RESOLUCIÓN No. DEIA-IAM- 007 -2023
De 31 de Enero de 2023.

Por la cual se resuelve la solicitud de modificación del Estudio de Impacto Ambiental, Categoría II, del proyecto denominado **PUERTAS DE GALICIA ETAPA II** aprobado mediante **Resolución DEIA-IA-081-2021** del 14 de diciembre de 2021.

MODIFICACIÓN ESTUDIO DE IMPACTO AMBIENTAL CATEGORÍA II

Figura N°1: Diseño Original (Puente de Concreto)

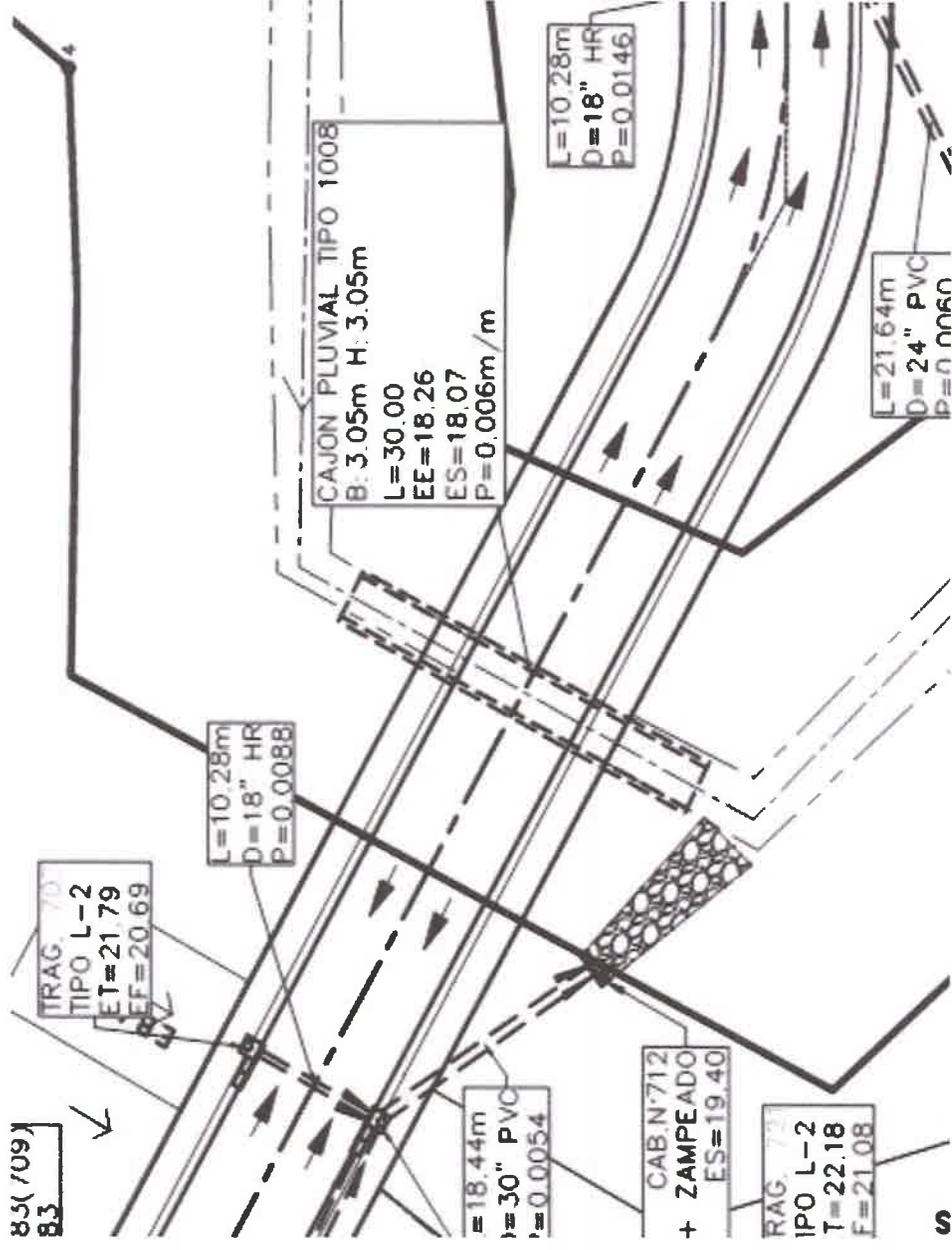
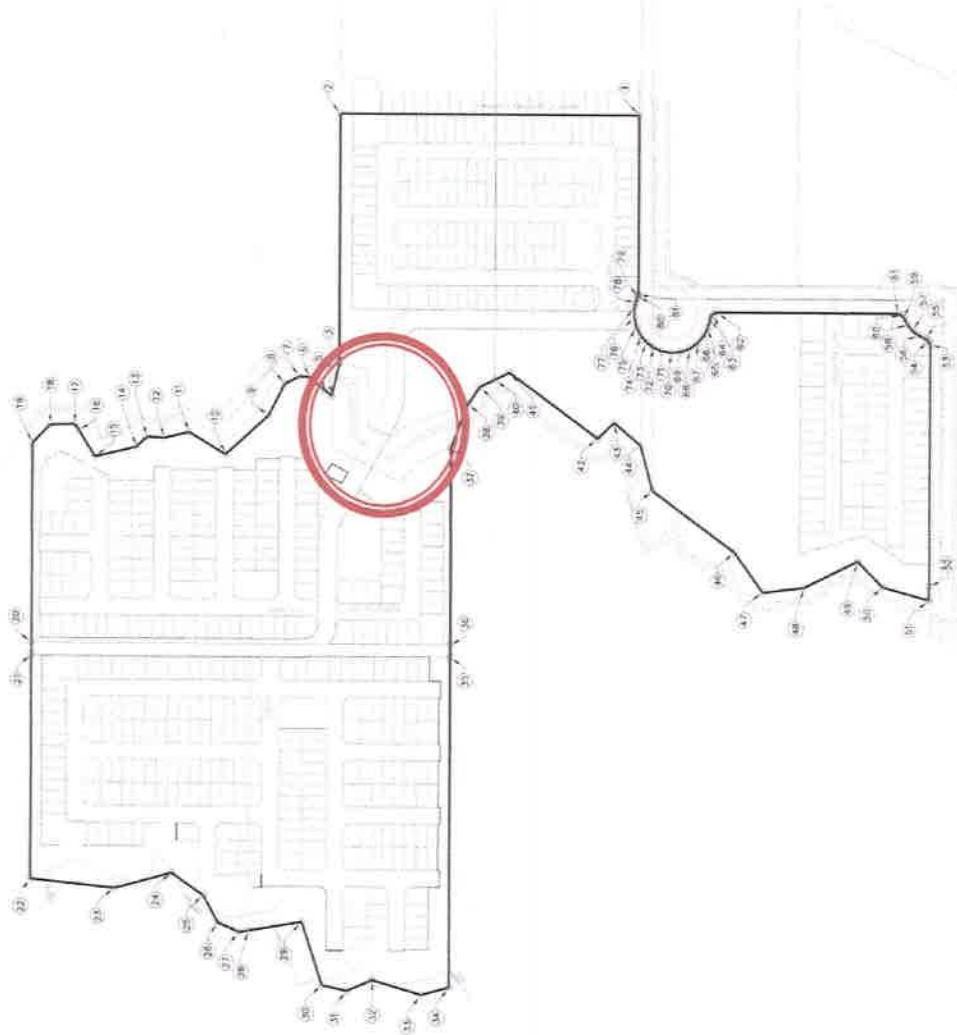
A continuación, se observa la comparación de los planos del proyecto original y la modificación propuesta:

Figura N°2: Diseño Modificado (Cajón de Concreto)

Proyecto Original	Proyecto Modificado
<p>Consiste en la construcción de un residencial sobre un terreno de 240,235.40 metros cuadrados (24 Ha). El residencial constará de 573 lotes para casas tipo chalet, planta baja solamente. Adicional a esto, dentro del proyecto se han contemplado áreas para escuela, iglesia, calles, área comercial, servidumbres viales y de las quebradas. Las áreas comerciales e institucionales quedarán como lotes nivelados y preparados para la futura construcción. El proyecto contará con cerca perimetral, parques, tanque de almacenamiento de agua potable y sistema de bombeo de aguas residuales que enviará las aguas a la planta de tratamiento de aguas residuales de la Etapa I. Tendrá calles de concreto, cordón-cuneta, sistema de aguas pluviales, sistema sanitario, sistema de agua potables, sistema eléctrico y de comunicaciones. <i>Se construirá un puente para el cruce sobre la Quebrada Caña Brava de unos 20 metros (m) entre apoyos de la superestructura y 14 m de ancho.</i></p>	<p>Consiste en la construcción de un residencial sobre un terreno de 240,235.40 metros cuadrados (24 Ha). El residencial constará de 573 lotes para casas tipo chalet, planta baja solamente. Adicional a esto, dentro del proyecto se han contemplado áreas para escuela, iglesia, calles, área comercial, servidumbres viales y de las quebradas. Las áreas comerciales e institucionales quedarán como lotes nivelados y preparados para la futura construcción. El proyecto contará con cerca perimetral, parques, tanque de almacenamiento de agua potable y sistema de bombeo de aguas residuales que enviará las aguas a la planta de tratamiento de aguas residuales de la Etapa I. Tendrá calles de concreto, cordón-cuneta, sistema de aguas pluviales, sistema sanitario, sistema de agua potables, sistema eléctrico y de comunicaciones. <i>Se construirá un cajón de concreto rectangular tipo 1008 (adoptado por el MOP) con un tamaño de 3.05 m x 3.05 m.</i></p>
